Lynetteholm

Miljøvurdering af spildevandsledning i vestligperimeter, midlertidigt jordoplag på fase 1 samt konsekvensrettelse til implementeringsredegørelsen

Projekt navn **Lynetteholm**
Modtager **By & Havn**
Dokumenttype **Notat**
Version **0.1**
Dato **29/4-2024**
Udarbejdet af **OG**
Kontrolleret af **LUDN**
Godkendt af **LUDN**

Figur 1 Den planlagte placering af U4 i den vestlige perimeter af Lynetteholm er markeret med rød /1/.

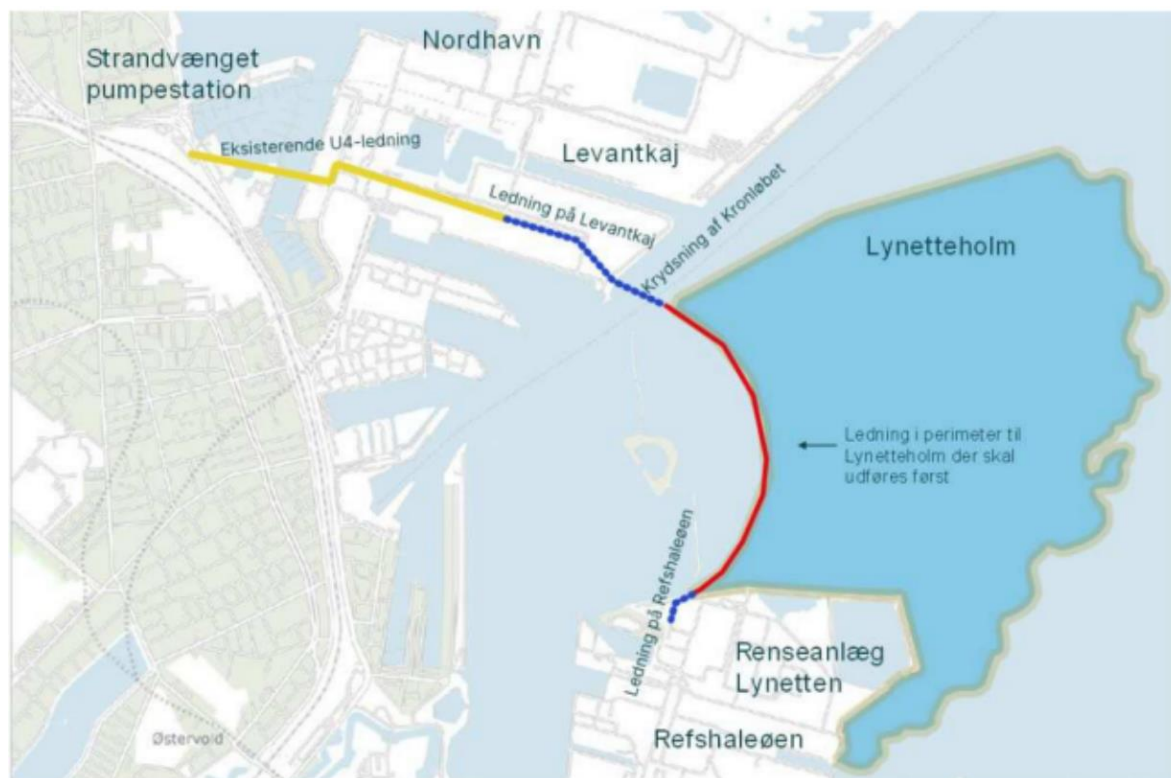
Selve ledningen består af et 1050 m langt Ø1400 PE-rør, der lægges i dæmningsens sandkerne. Etableringen af ledningen vil kun medføre mindre justeringer i anlægsmetoden og der vil ikke være ændringer af de materialetyper der anvendes i dæmningsopbygningen.

I både den nordlige og sydlige ende vil det være nødvendigt at udføre en udgravning i eksisterende havbund, bl.a. for at sikre at ledningen kommer dybt nok til den senere tilslutning under kronløbet, se rød markering i Figur 1. Den supplerende afgravning for ledningen forventes at være i størrelsesordenen 3.500 m³ og vil bestå af rene aflejringer af moræneler; afgravning af den overliggende blødbund er allerede indeholdt i den nuværende MKR for Lynetteholm, som en del af bundudskiftningen for dæmningskonstruktionen /2/. Det forudsættes, at det afgravede materiale indbygges i Fase 1.

Vurdering: Selve indbygningen af ledningen i dæmningen vurderes ikke have nogen miljømæssig betydning.

Afgravning og indbygning i Fase 1 af 3.500 m³ ren havbund betyder en forøgelse af mængde af det håndterede havbundsmateriale på mindre end 0,3 % og vurderes ikke at have væsentlig miljømæssig betydning.
